もんじゅ廃止措置計画の変更内容について

2020年8月18日

日本原子力研究開発機構（JAEA）

第10-3図
第1段階における放射性固体廃棄物の処理系統説明図

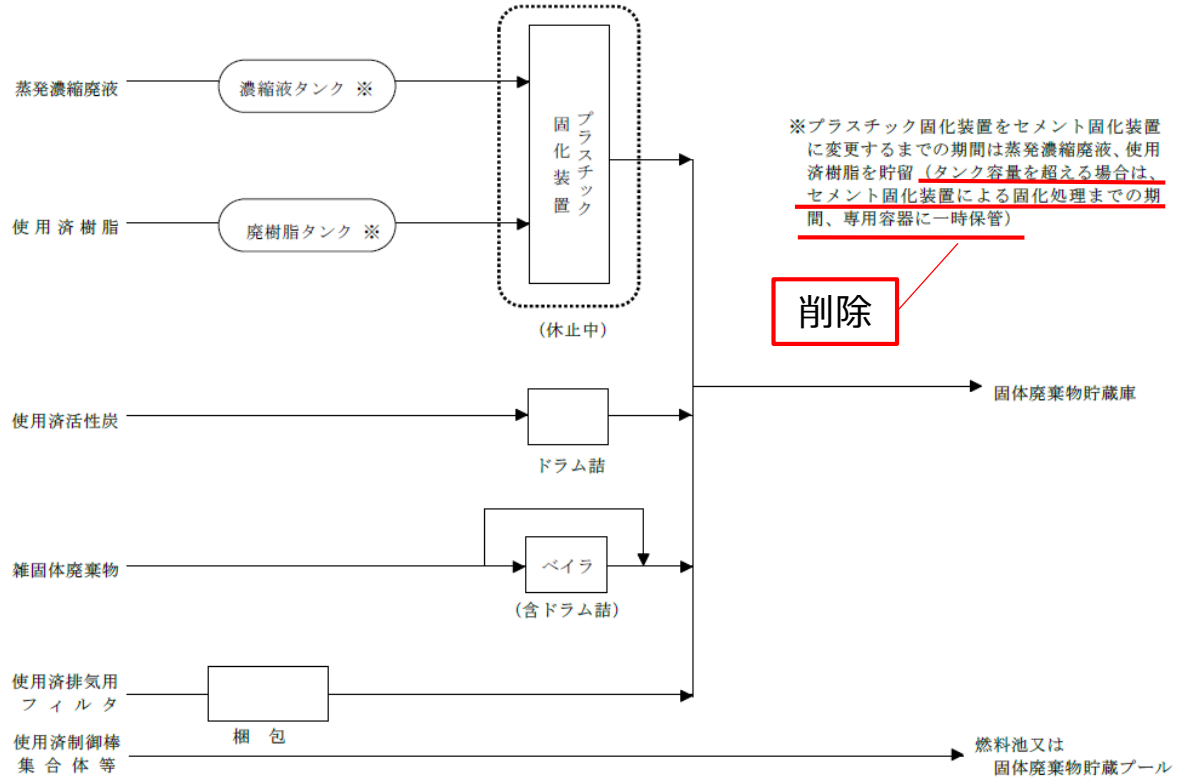
放射性固体廃棄物の種類	推定発生量
廃液蒸発濃縮装置濃縮廃液	約21m ³ → <u>約5m³</u>
